Technisch Service Bulletin

Systeem	Categorie	Type	Datum
SGI	Inbouw instructie	AG 40386	11 mei 2005

AG 40386 in Peugeot 407

ONJUIST SCHEMA

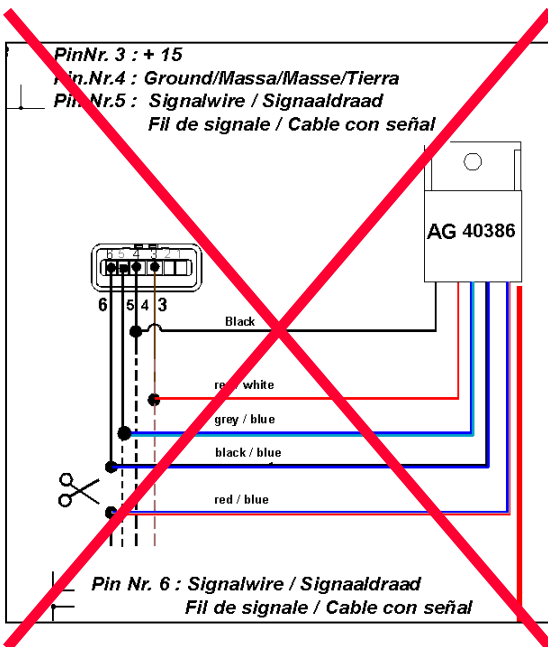
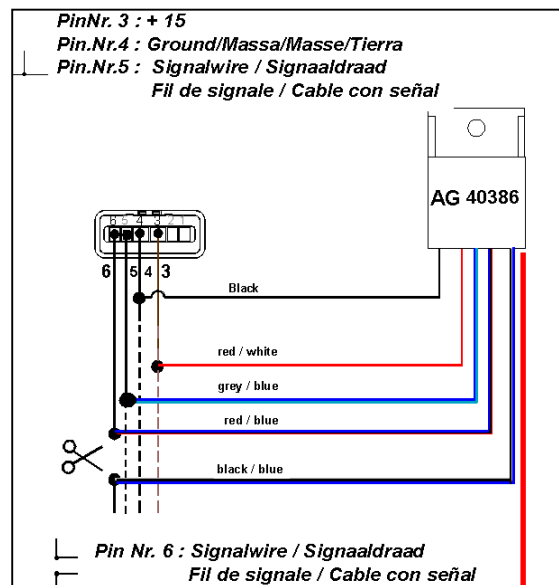
Na het monteren van de AG 40386 wordt de benzinemeter niet gereset na het starten.

In de inbouw instructies (instructienummers 683712*1 & 683713*1) zijn de posities van de draden 'red/blue' en 'black/blue' verkeerd aangegeven.

Sluit de AG 40386 aan volgens het juiste schema. Draad 'red/blue' richting tankvlotter, draad 'black/blue' richting tankmeter. Vanaf nu staat dit juiste schema ook in de inbouw instructies die bijgeleverd zijn bij de sets (instructienummers 683712*2 & 683713*2).

JUIST SCHEMA
